改善箇所説明図

不具合内容:

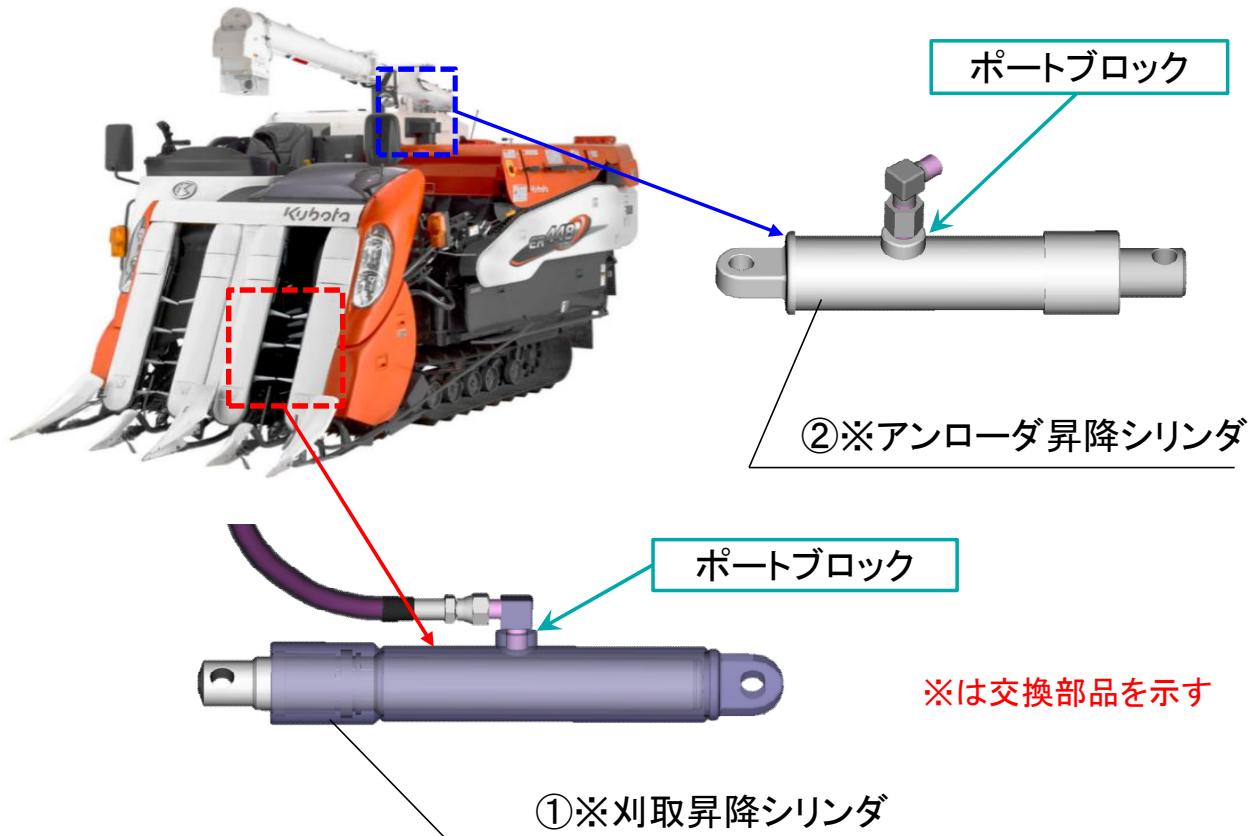
刈取脱穀作業車の刈取昇降シリンダおよびアンローダ昇降シリンダにおいて、構成部品であるポートブロックの加工が不適切なため、シリンダと接手(エルボ)の接続部からオイルが漏れことがある。そのため、油圧が不足することでシリンダが上昇しづらくなり、そのまま使用を続けると、機械を走行させる油量が不足して走行不能に至るおそれがある。

- ①全車両、刈取昇降シリンダを良品に交換する。
オイル漏れが生じ、オイルが不足している場合はオイルの補充を行う。
- ②全車両、アンローダ昇降シリンダを良品に交換する。
オイル漏れが生じ、オイルが不足している場合はオイルの補充を行う。

下図の部位、機種銘板の右上に白色マーキングを実施する。
